ERRATA DO DOKUMENTACJI PROJEKTOWEJ

ERRATA KORYGUJĄCA

Dokumentacja projektowa na zagospodarowanie terenu przy siedzibie
Welskiego Parku Krajobrazowego w Jeleniu wraz z wiatą

Grudziądz, dnia 25.03.2019 r.

B.err.03- Wyposażenie wewnętrzne

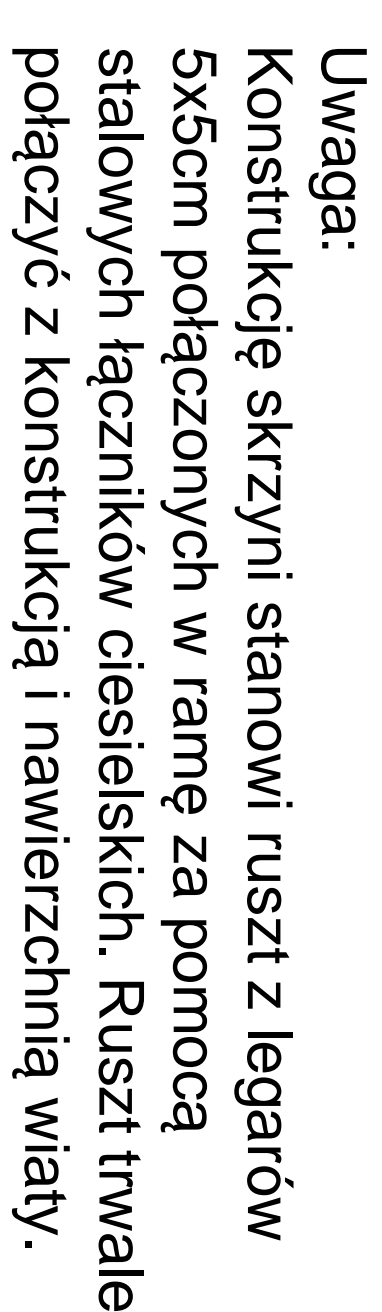
Projektuje się wyposażenie wiaty w stół oraz cztery ławy drewniane z drewna litego (drewno sosnowe lub świerkowe, lakierowane). Kształt ław oraz stołów musi charakteryzować się prostą i naturalną formą. Dopuszcza się stosowanie ław oraz stołu o konstrukcji złożonej z balu drewnianych pod warunkiem ich właściwego ostrugania (bez śladów kory oraz nierówności mogących utrudniać użytkowanie).

Należy zastosować ławy oraz stół o ciężkich i masywnych proporcjach (nie dopuszcza się stosowania mebli o lekkich i delikatnych formach), gwarantujących uzyskanie trwałego wieloletniego efektu.

Ze względu na fakt, iż ławy oraz stół mogą zostać zakupione jako elementy gotowe, podaje się wymiary orientacyjne:

- Ławy do siedzenia – typ 2 – dł. 100 - 120 cm, wysokość około 40-45 cm, szer. 35-40 cm
Ilość: 15 szt.
- Stół – dł. 100-120 cm, szerokość 80-90 cm, wysokość 75-85 cm Ilość : 4 szt.
- Skrzynia na opał – drewniana o wym. 240x50 cm

B.err.04- Węzeł sanitarny - zbrojenie fundamentu

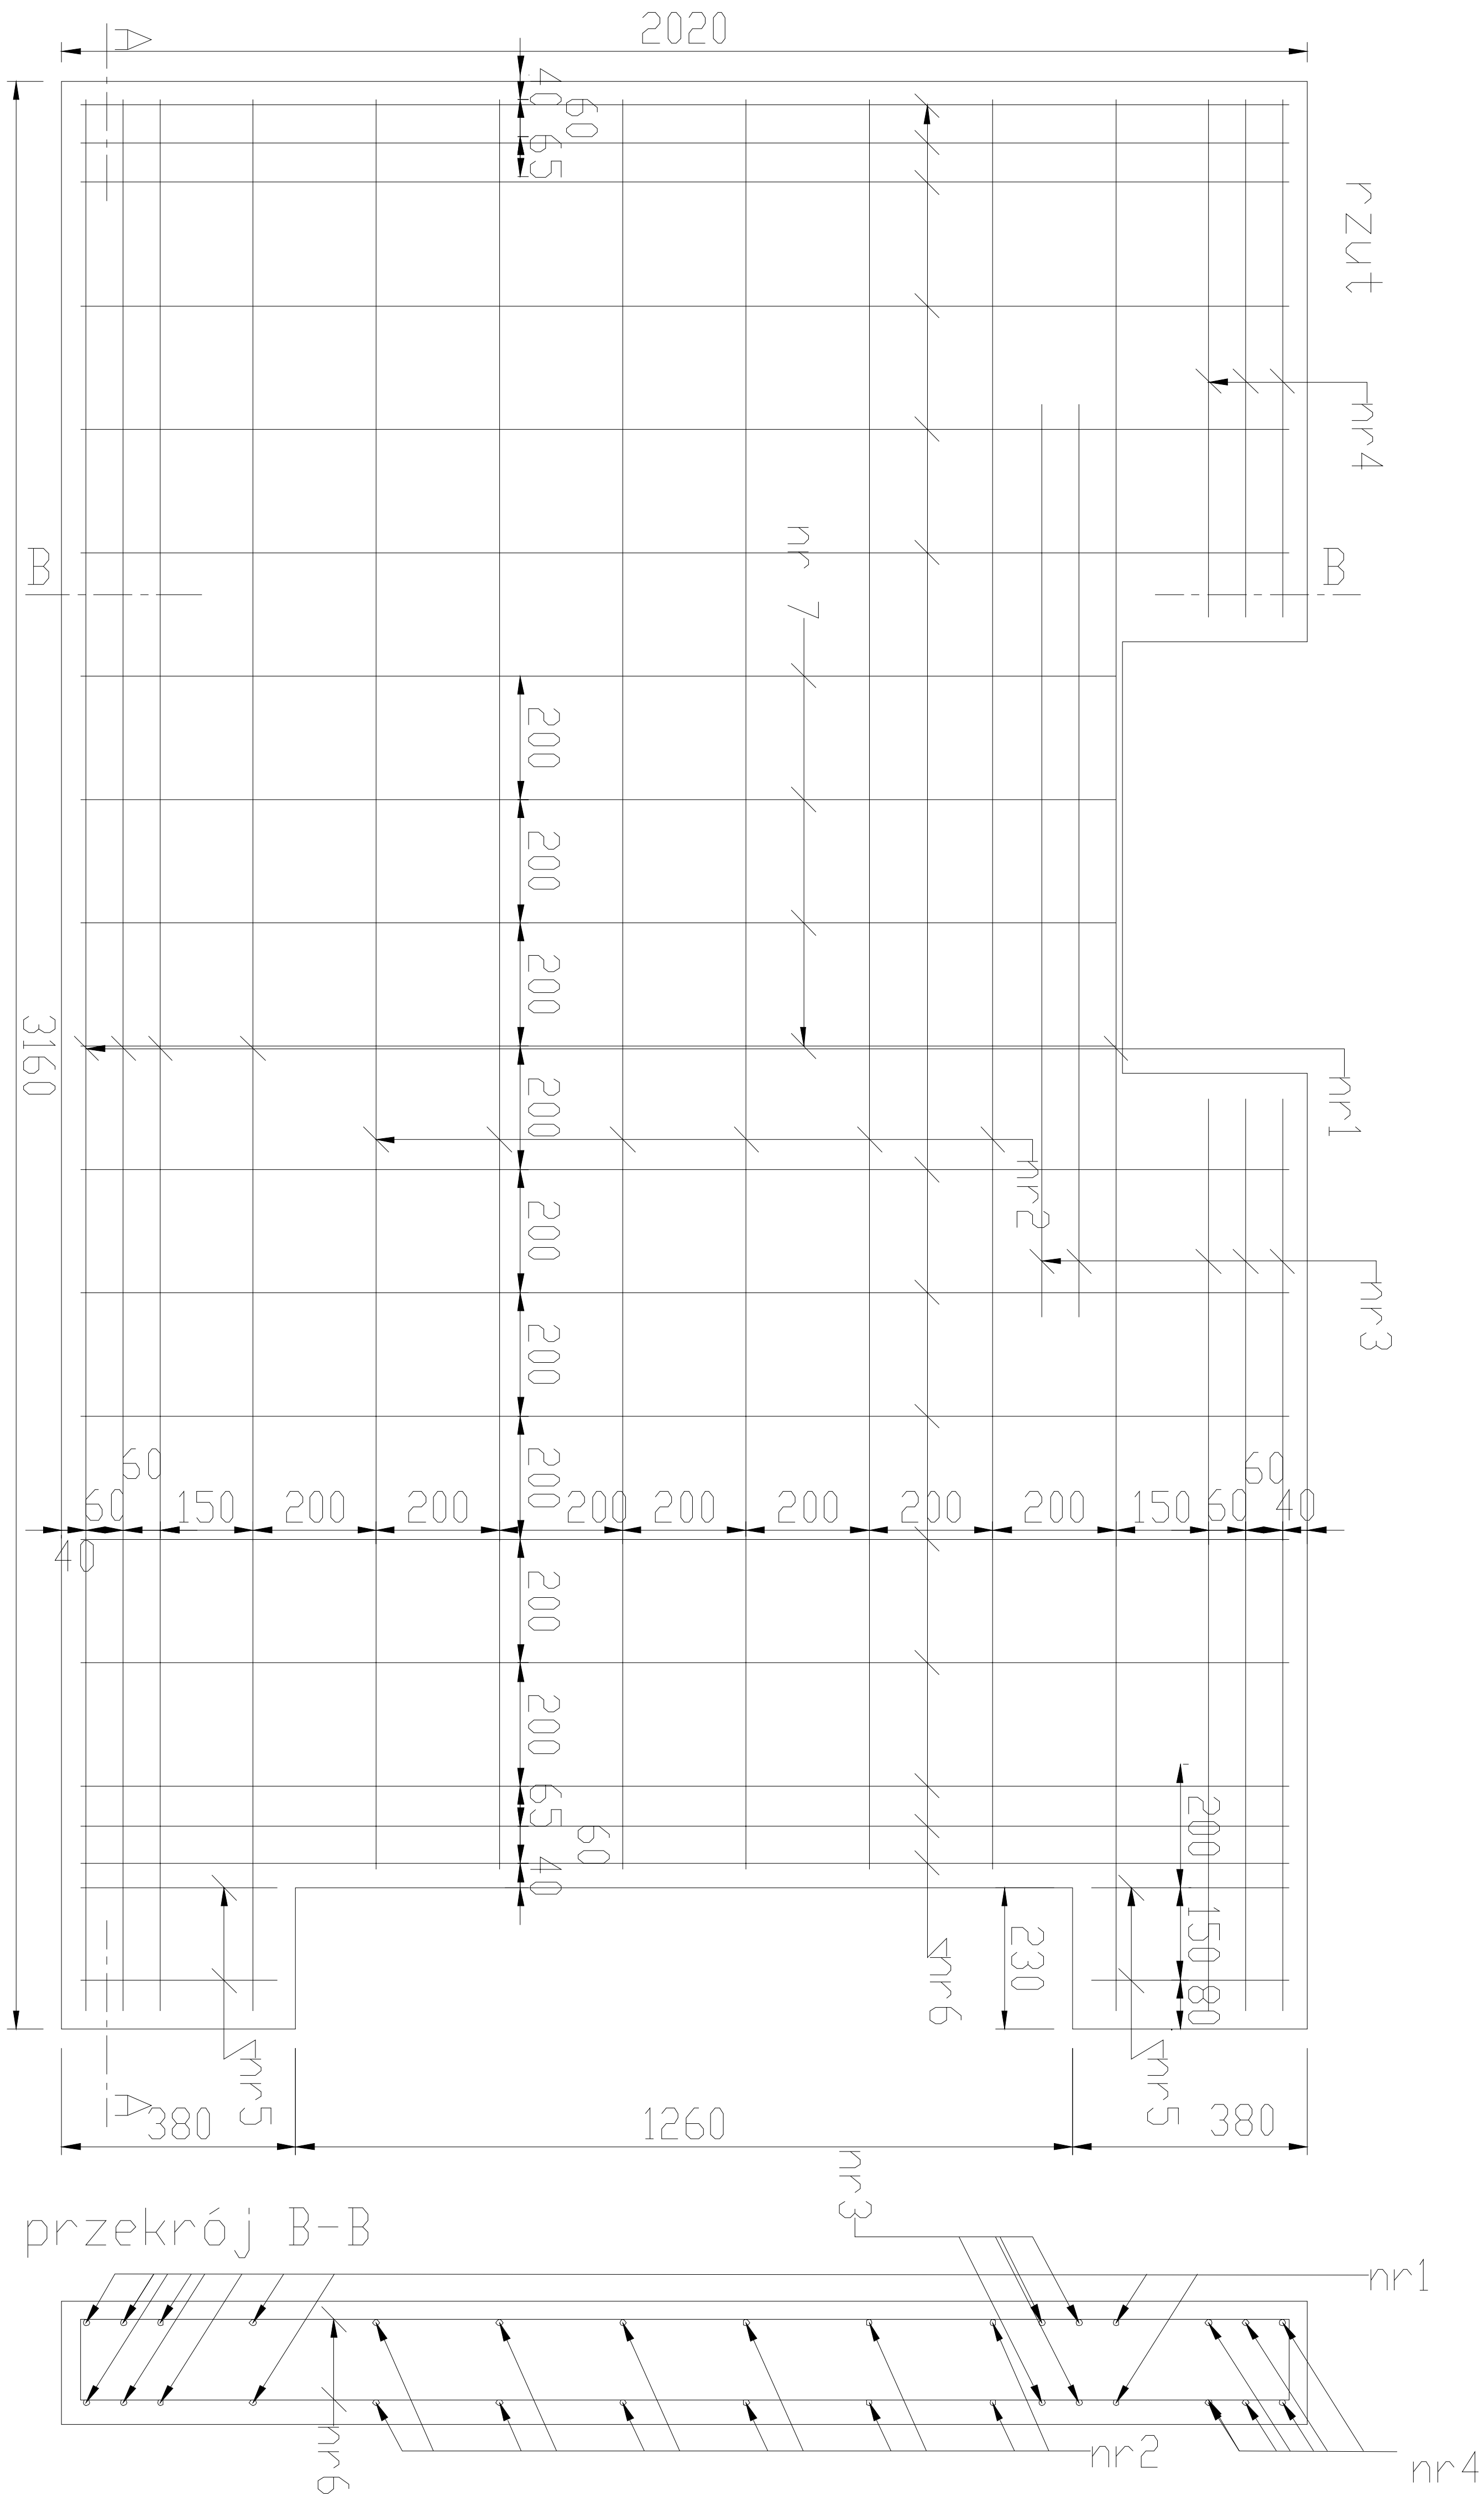
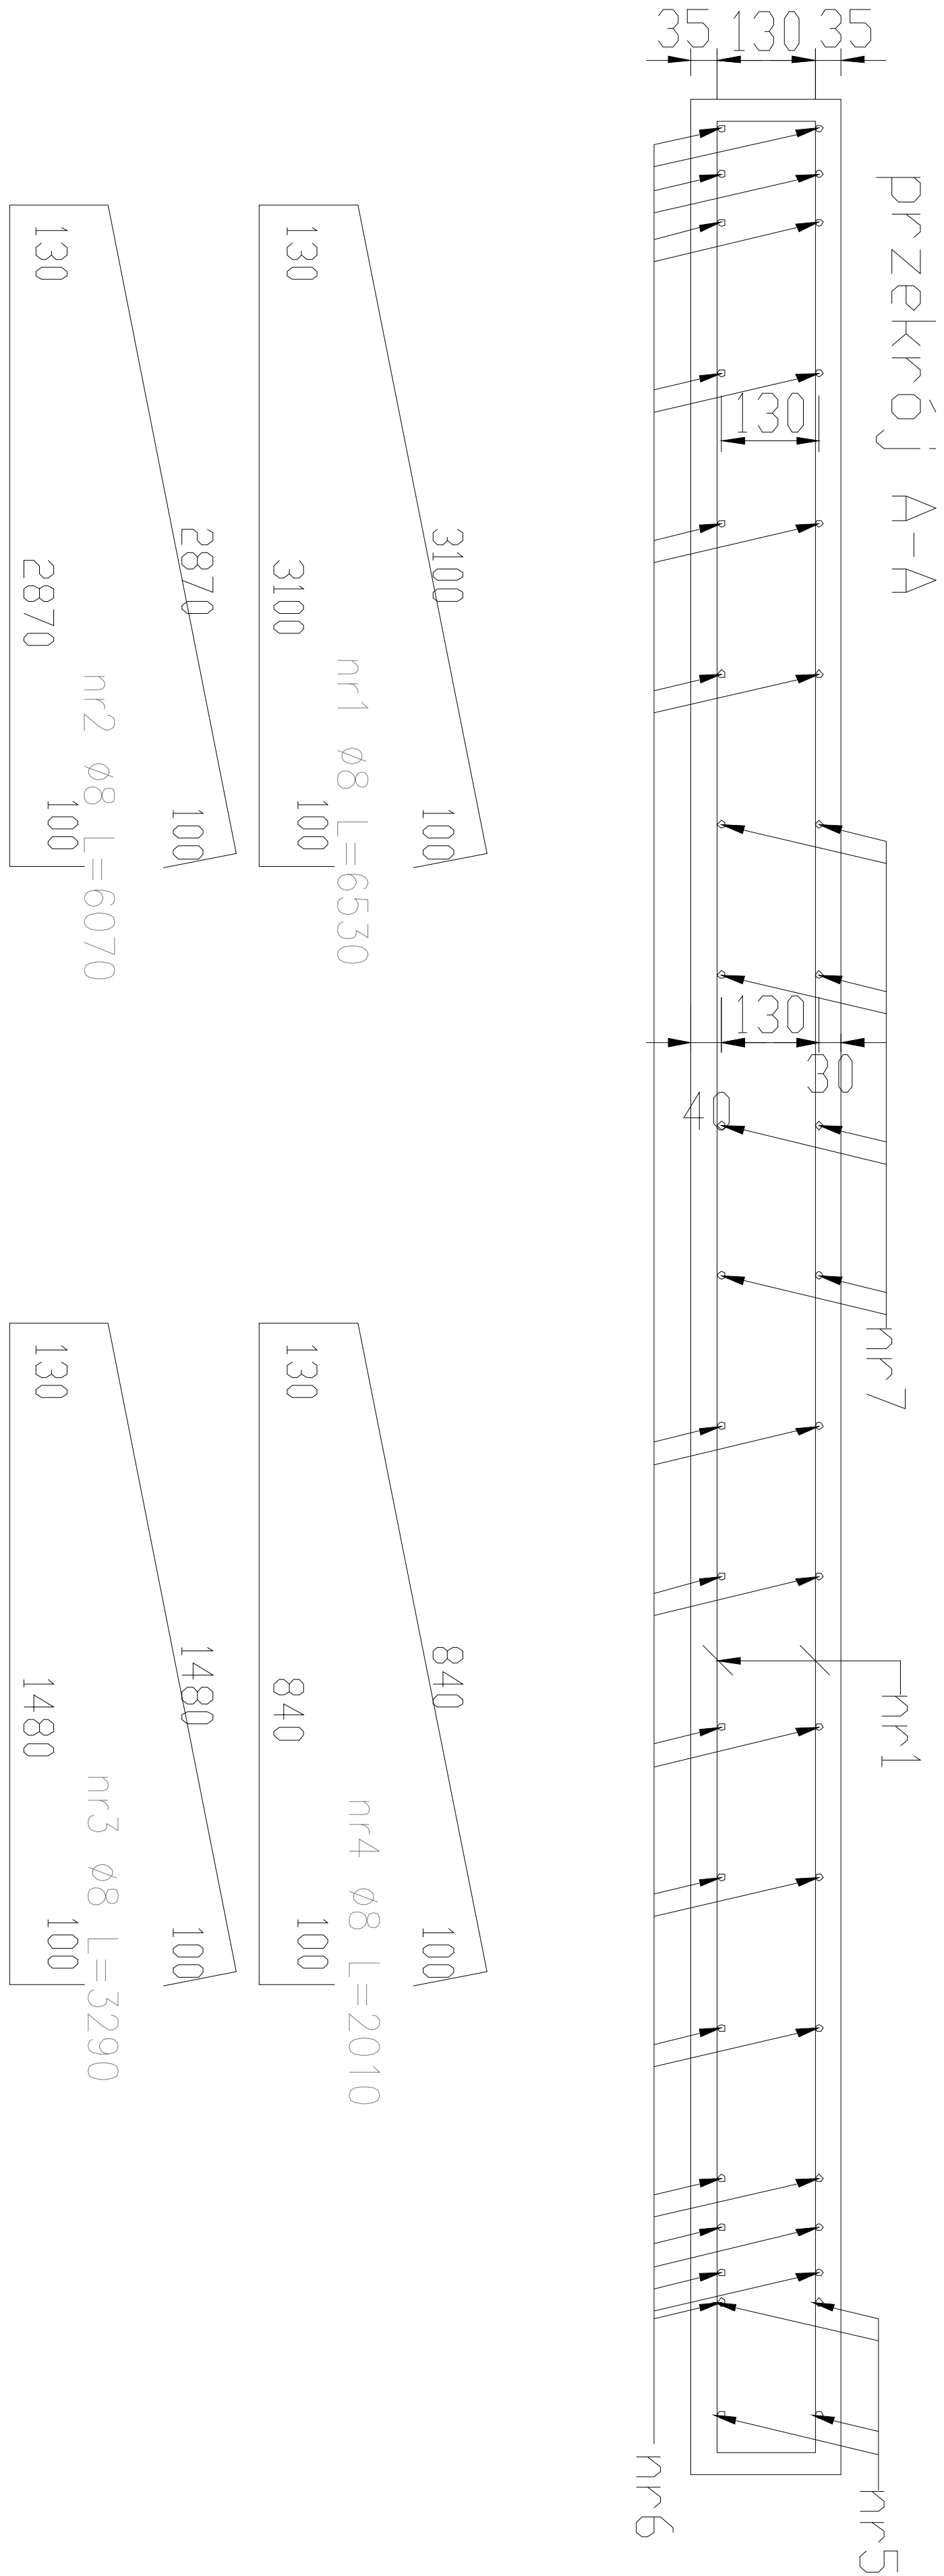
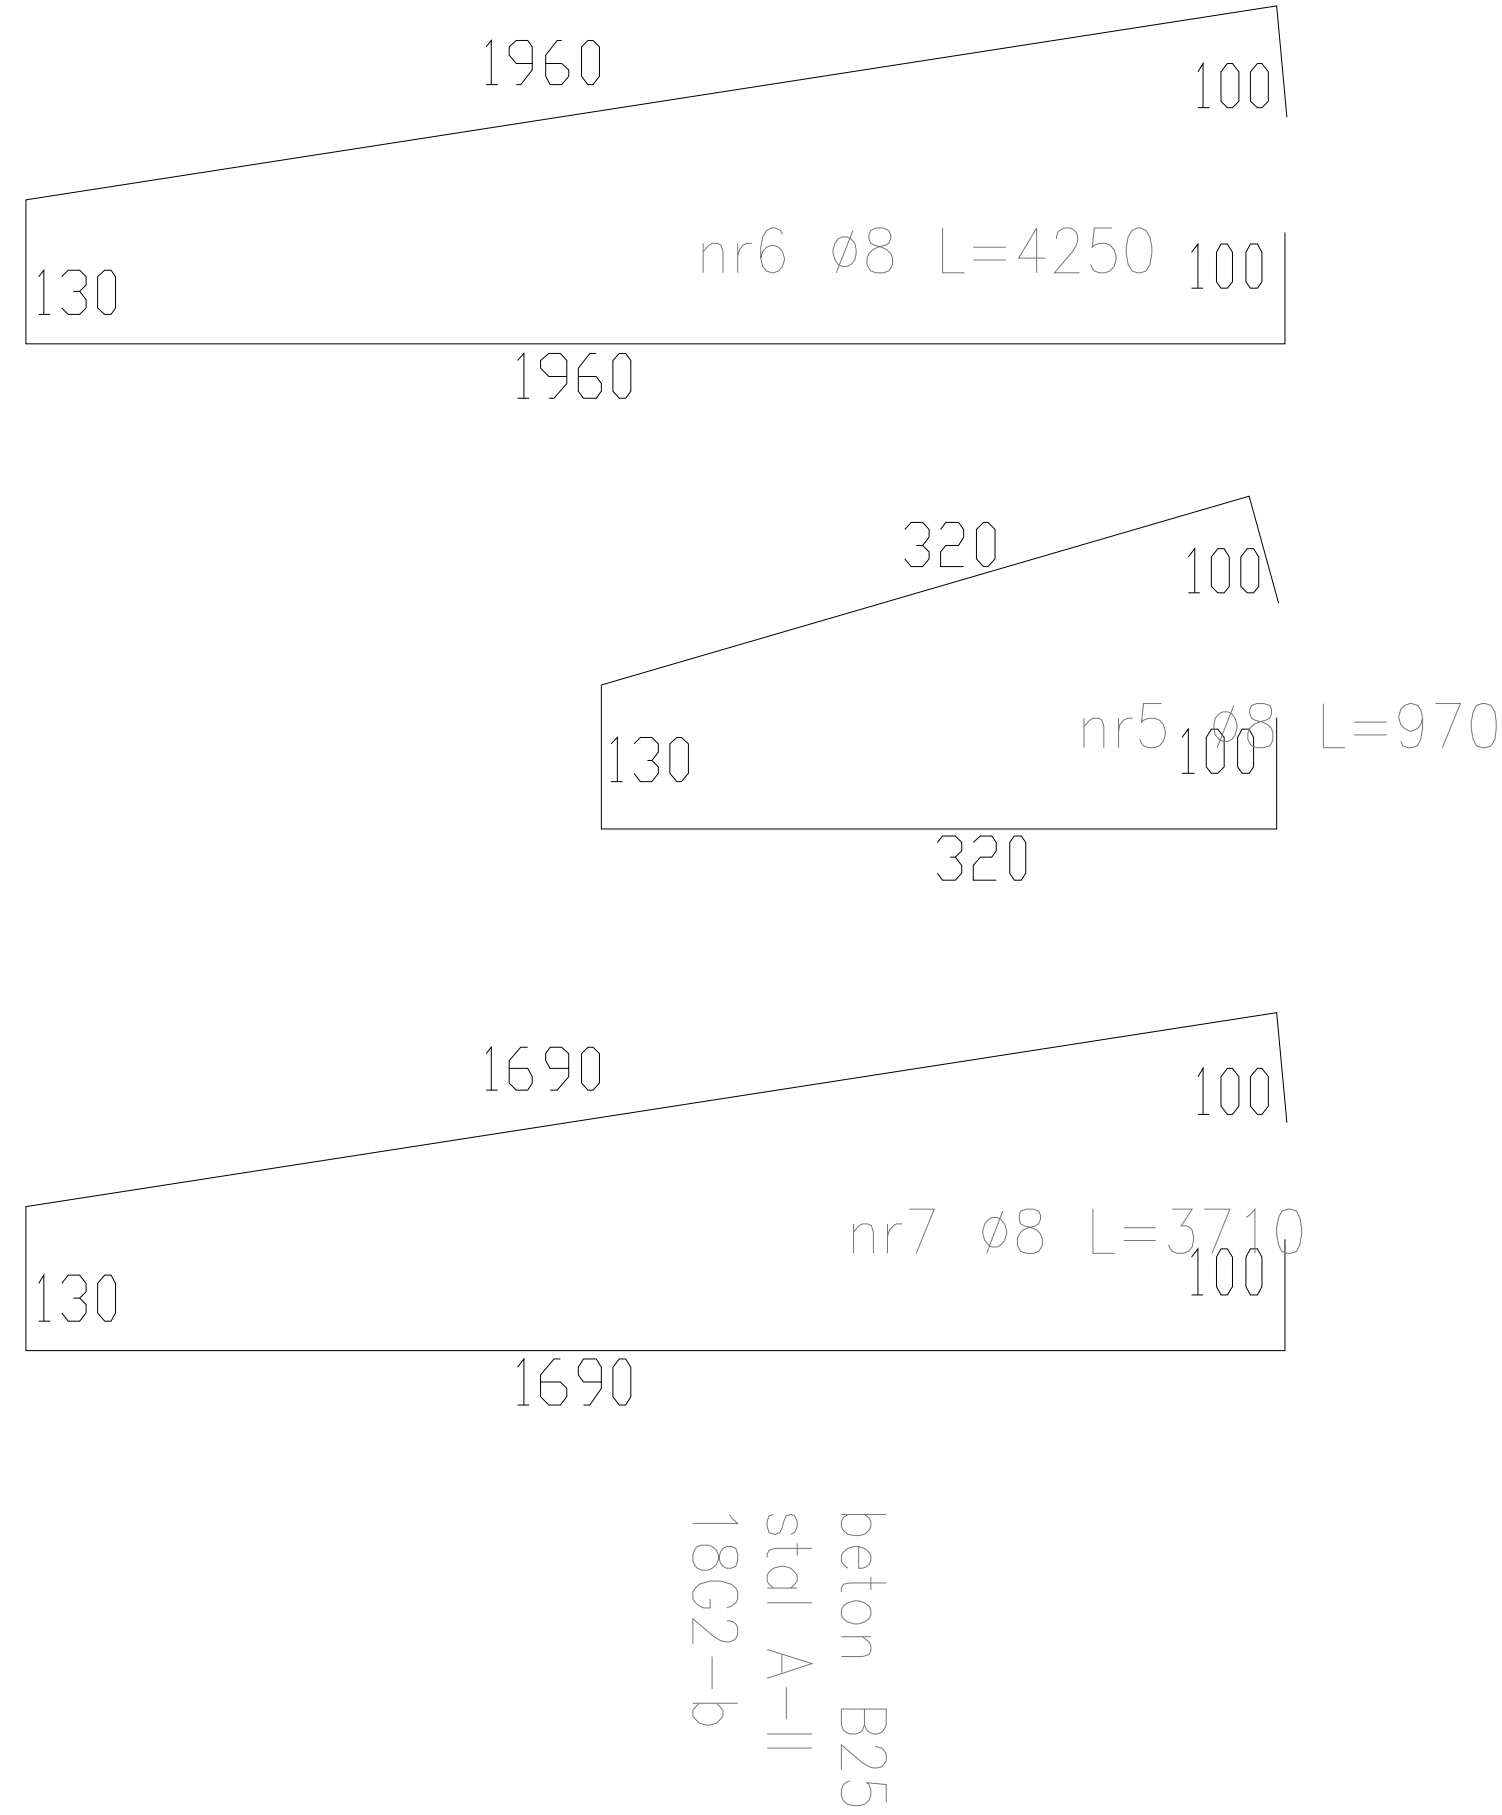
4.5. Doszczegółowienie informacji dotyczących płyty żelbetowej węzła sanitarnego

Dane techniczne:

Beton: konstr. główna płyty C20/25 (B25)

Beton podkładowy C8/10

Stal : AIIIIN RB500W

otulina - 50 mm

dg = 16 mm

Dane techniczne:
Beton: C20/25 (B25)
Stal : AIIIN RB500W
otulina - 50 mm
dg = 16 mm
